INFORMACJA DOTYCZĄCA BEZPIECZEŃSTWA (FSN)

Numer referencyjny: FSN_ES01072004

Nazwa handlowa wyrobu medycznego: Mobilne podnośniki pacjenta Winn'Motion 150 i 175

Temat: Wymiana wieszaka w podnośnikach pacjenta WINN'MOTION 150 i 175 (wieszaki bez spawów punktowych)

2 – Identyfikacja na podstawie nakrętki zabezpieczającej

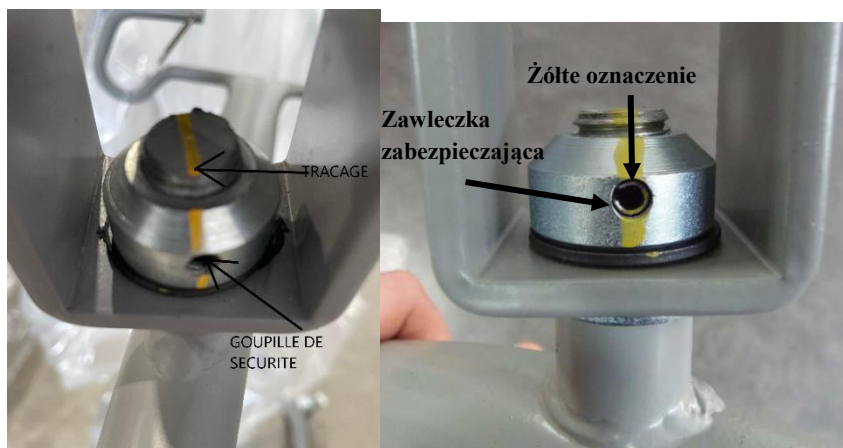
Podnośniki pacjenta Winn'Motion objęte niniejszą informacją są wyposażone w wieszak z zawleczką zabezpieczającą oraz mają żółte oznaczenie.
